Stellungnahme der Stadt Weinsberg zum geplanten Ausbau der BAB 6 zwischen Autobahnkreuz Weinsberg und Bretzfeld

Die nachfolgend modifizierte Stellungnahme wurde vom Gemeinderat der Stadt Weinsberg **einstimmig** beschlossen:

„Bypass-Route“ (Quelle: www.fwv-weinsberg.de)

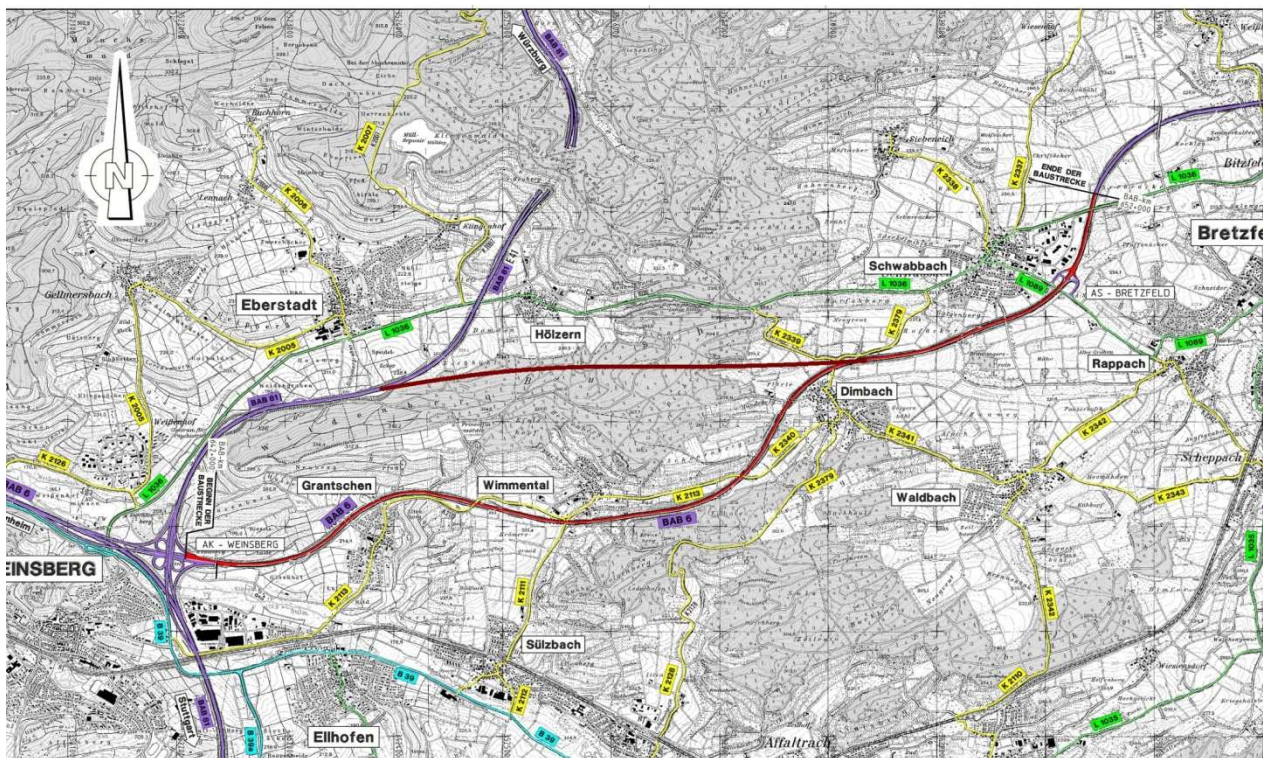
9. a) *Das Regierungspräsidium Stuttgart wird aufgefordert, Alternativstrecken zum bisherigen Trassenverlauf, wie von der FWV-Fraktion in der Gemeinderatssitzung vom 22.11.2011 vorgestellt, zu prüfen.*
b) *Der Gemeinderat der Stadt Weinsberg favorisiert hierbei als neuen Trassenverlauf der BAB 6 ab dem Autobahnkreuz Weinsberg die Trasse „Bypass-Route“, d.h. vom Autobahnkreuz parallel zur A 81 bis westlich von Hölzern und dann weiter nach Osten mit einem Tunnel durch den „Steinernen Tisch“ hindurch und anschließende Anbindung an die bestehende A 6 östlich von Dimbach.*
10. a) *Das Regierungspräsidium Stuttgart wird aufgefordert, einen „Runden Tisch“ im Zusammenhang mit der vorgesehenen Baumaßnahme einzurichten.*

Die Forderung zur Prüfung von Alternativstrecken zum bisherigen Trassenverlauf (Ziffer 9) basiert auf Vorschlägen der Freien Wähler Fraktion und wurde in der Sitzung am 22.11.2011 fraktionsübergreifend **einstimmig** von allen Mitgliedern des Gemeinderats mitgetragen. Nachdem durch die Realisierung der vom Regierungspräsidium vorgeschlagenen Variante, die immerhin etwa 100 Millionen Euro kosten würde, auf lange Zeit Alternativentwicklungen ausgeschlossen wären, ist es verständlich, dass zusätzlich Alternativprüfungen vorgenommen werden sollen. Die ebenfalls aufgestellte Forderung nach einem „Runden Tisch“ wird ebenfalls sehr begrüßt.
